Zarząd Dróg Powiatowych we Włoszczowie
ul. Jędrzejowska 81
29-100 Włoszczowa

Pytania i odpowiedzi II

„Rozbudowa i przebudowa dróg powiatowych Nr 1911T oraz Nr 1913T na odcinku o łącznej długości 571 mb w miejscowości Krasocin”

Drogowa bariera ochronna SP-05/2
Road safety barrier SP-05/2

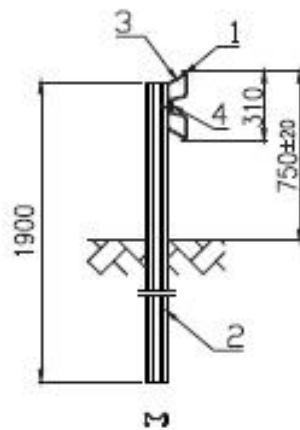
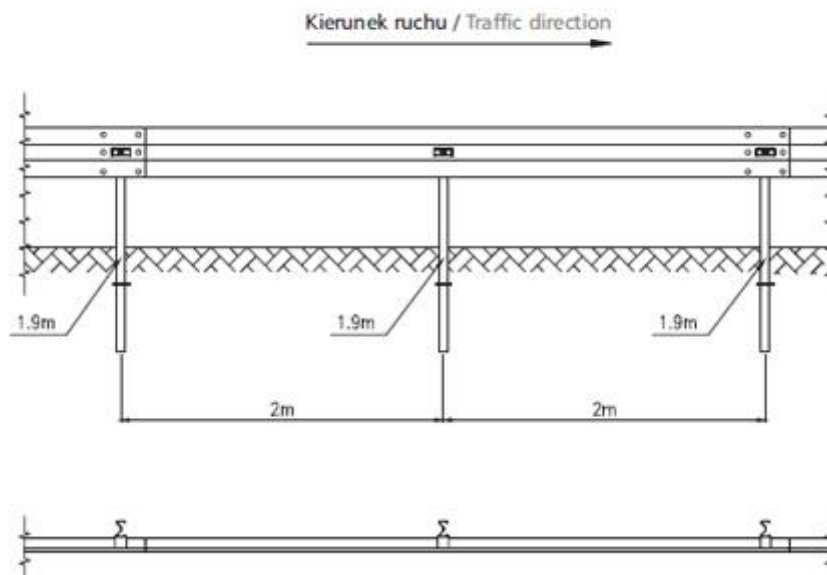
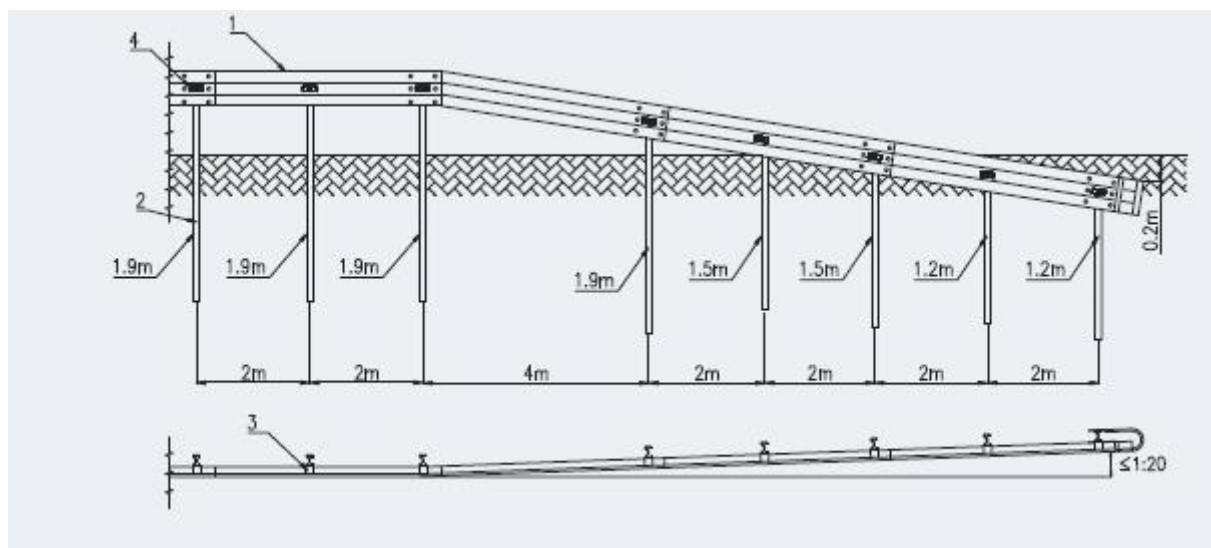
Prosimy o udostępnienie rysunku barier sprężystych SP-05 jakie mają być zamontowane na przedmiotowym zadaniu (poz. 38 ko branża drogowa). Czy Zamawiający dopuści do zamontowania bariery o równoważnych parametrach bądź lepszych?

Zamawiający udostępnia rysunki poniżej. Zamawiający dopuści do zamontowania bariery o równoważnych bądź lepszych parametrach.
